Věc: Vysvětlení zadávací dokumentace č. 5

K veřejné zakázce v nadlimitním režimu na stavební práce s názvem: „**Vědeckotechnický park, blok D – I. etapa**“, zadávané v otevřeném řízení, uveřejněné ve VVZ pod evid. č.: **Z2021-029714**, Vám v souladu se zákonem č. 134/2016 Sb., o zadávání veřejných zakázek, v účinném znění, (dále jen „Zákon“) sdělujeme následující vysvětlení zadávací dokumentace:

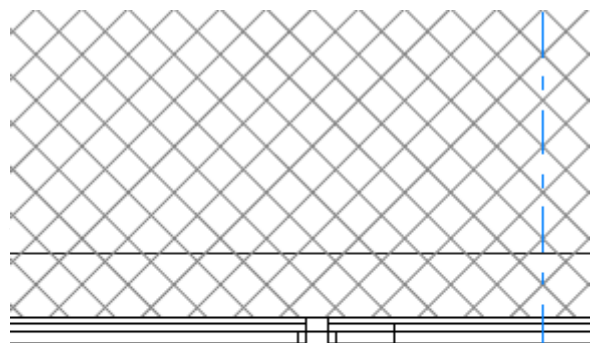
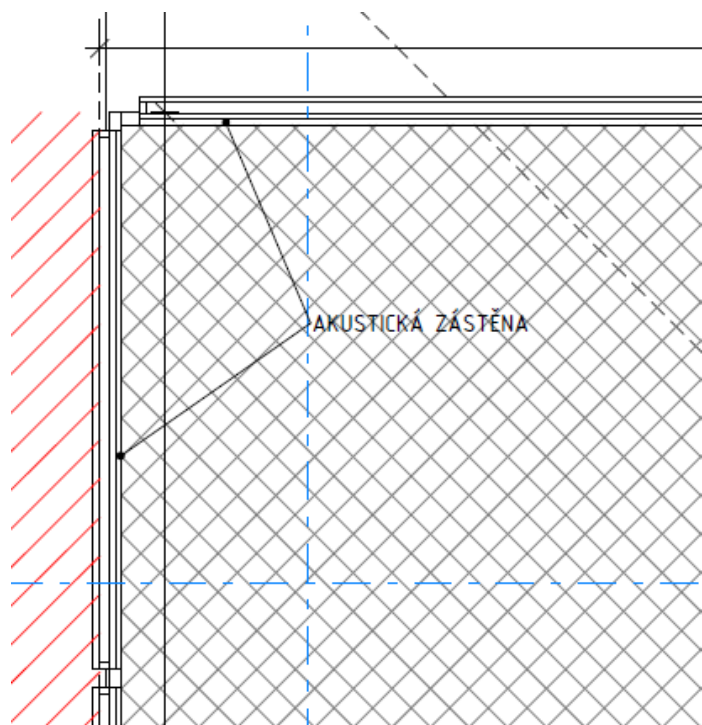
Žádáme o upřesnění položky č. 311 – protihlukové zástěny. Z výpisu zámečnických konstrukcí ani PD není jasné, zda má mít protihluková zástěna i nějakou akustickou výplň a splňovat akustické parametry. V hlukové studii projektu, která posuzuje hluk z VZT zařízení a parkoviště se uvádí, že: „Protihluková opatření vzhledem ke značně podlimitním hodnotám nejsou navrhována“. Na základě tohoto, předpokládáme, že „protihlukové zástěny“ mají jen pohledový význam jako zakrytí VZT zařízení a nemusí plnit žádné akustické parametry. Ptáme se tedy, mají protihlukové zástěny jen pohledovou funkci? Pokud ne, žádáme o doplnění akustických parametrů a doplnění podrobnější specifikace řešení zástěn.

Položka 311 – protihlukové zástěny nemají kladený požadavek na akustický útlum. Jsou pouze pohledové.
